Oggetto: APPALTO SPECIFICO INDETTO DA CONSIP PER L’AFFIDAMENTO DI UNA FORNITURA DI STORAGE ALL FLASH, SAN, LICENZE E SERVIZI CONNESSI PER INAIL NELL’AMBITO DEL SISTEMA DINAMICO DI ACQUISIZIONE DELLA PUBBLICA AMMINISTRAZIONE PER LA FORNITURA DI PRODOTTI E SERVIZI PER L’INFORMATICA E LE TELECOMUNICAZIONI – ID 2241

Appalto Specifico SDA ICT

PRIMA TRANCHE CHIARIMENTI

RAV 4 – Normale operatività di allineamento dati su DR

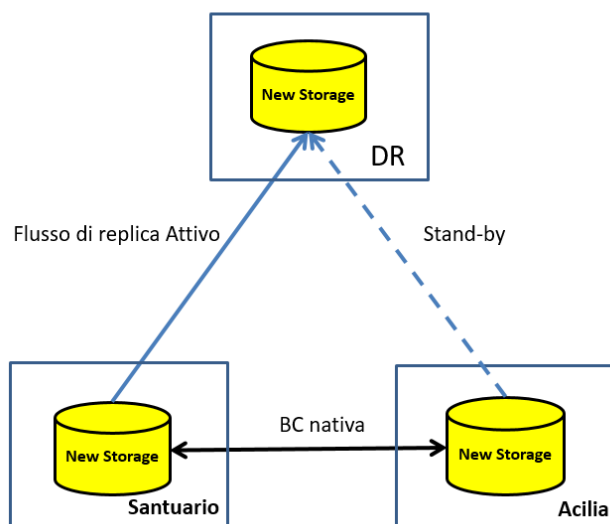
Si chiede la possibilità di avere un semplice schema in cui si mostrano le repliche attive in condizioni di normale operatività .

Si vedano le due figure seguenti.
